## VYSVĚTLENÍ a ZMĚNA ZADÁVACÍ DOKUMENTACE č. 3

### „Revitalizace CZT Liberec – GreenNet II. – druhá část“

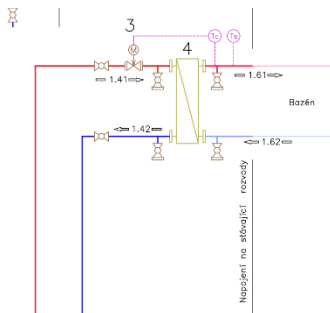
Všechny předávací stanice mají navržen odfuk z pojistných ventilů mimo budovu.

Nikde v dokumentaci není detail ukončení potrubí na fasádě. Odtoková potrubí nesmí ohrozit osoby vně budov. Jak je provedeno ukončení odfuku, aby neohrozilo osoby ve veřejném prostoru? Instalaci odsouhlasila TIČR?

Zadavatel trvá na zadání dle zadávací dokumentace.

Odfuky (pokud nebude zabezpečení provedeno jiným způsobem) budou upřesněny v dodavatelské dokumentaci, která je součástí a nebudou nikoho a nic omezovat, poškozovat a ohrožovat.

Provedení odfuků je pro plynou fázi výstupu z PV. V rámci zpracování tohoto stupně PD se TIČR nevyjadřuje.
